FX5-nSSC-S, LD77MS, QD77GF, Q170MSCPU 外部入力接続用コネクタ外観変更のお知らせ

発行 日付	2020年3月	件 名	FX5-nSSC-S, LD77MS, QD77GF, Q170MSCPU 外部入力接続用コネクタ外観変更のお知らせ	三菱電機株式会社名古屋製作所 〒461-8670 名古屋市東区矢田南5-1-14 TEL (052) 721-2111大代表
----------	---------	--------	---	--

3. 変更内容

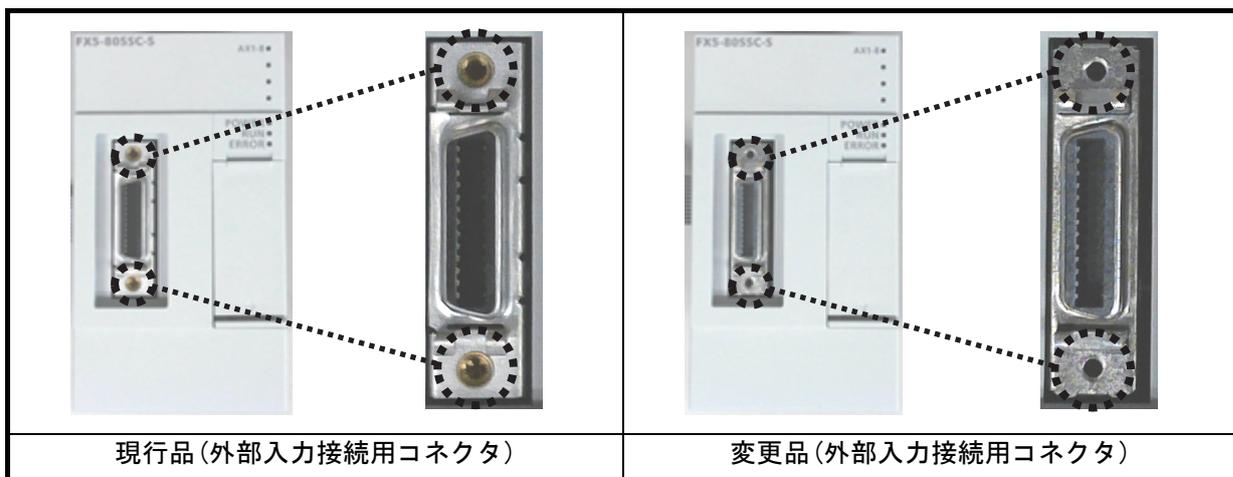
外部入力接続用コネクタをロックナットからタップ穴に変更します。本変更により、弊社推奨コネクタセットLD77MHIICONとの嵌合性および機能・性能への影響はございません。
